SEGRO Bonneuil/Sucy - Centre de Données

**Création d'un datacenter à Bonneuil-sur-Marne et
Sucy-en-Brie (94)**

**Mémoire en réponse aux observations formulées par
la DRIEAT n°3**

Mars 2025

Illustration 1 : Représentation du déplacement des racks de batteries initialement contre les parois (en blanc) vers le centre du local (en rouge)

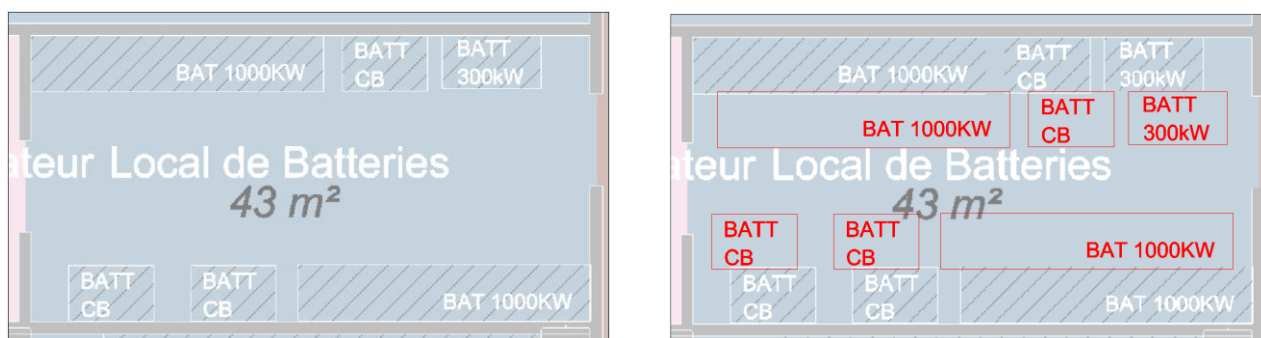
N°4	Justifier de la non-ruine en chaîne du bâtiment, notamment lors de l'incendie généralisé à la suite d'un départ de feu dans un local batterie.
Document(s) modifié(s)	Chapitre(s) modifié(s)
P8 – Étude de Dangers (EDD)	12. Effets domino internes 14. Cartographie des courbes-enveloppes

Afin de justifier l'absence de ruine en chaîne du bâtiment en cas d'incendie dans un local batterie, **les mesures de protection du local face au risque d'incendie ont été améliorées :**

- un espace entre les racks de stockage des batteries et les parois du local est maintenant prévu (conformément au référentiel FM property loss prevention data sheets : Electrical energy storage systems) ;
- le degré coupe-feu du local est augmenté à 180 min au lieu de 120 min.

Ces mesures permettent de confiner l'incendie de batterie à l'intérieur du local, quelle que soit la technologie de batterie retenue. La propagation de l'incendie au cellule adjacente et donc la ruine en chaîne du bâtiment sont donc écartées.
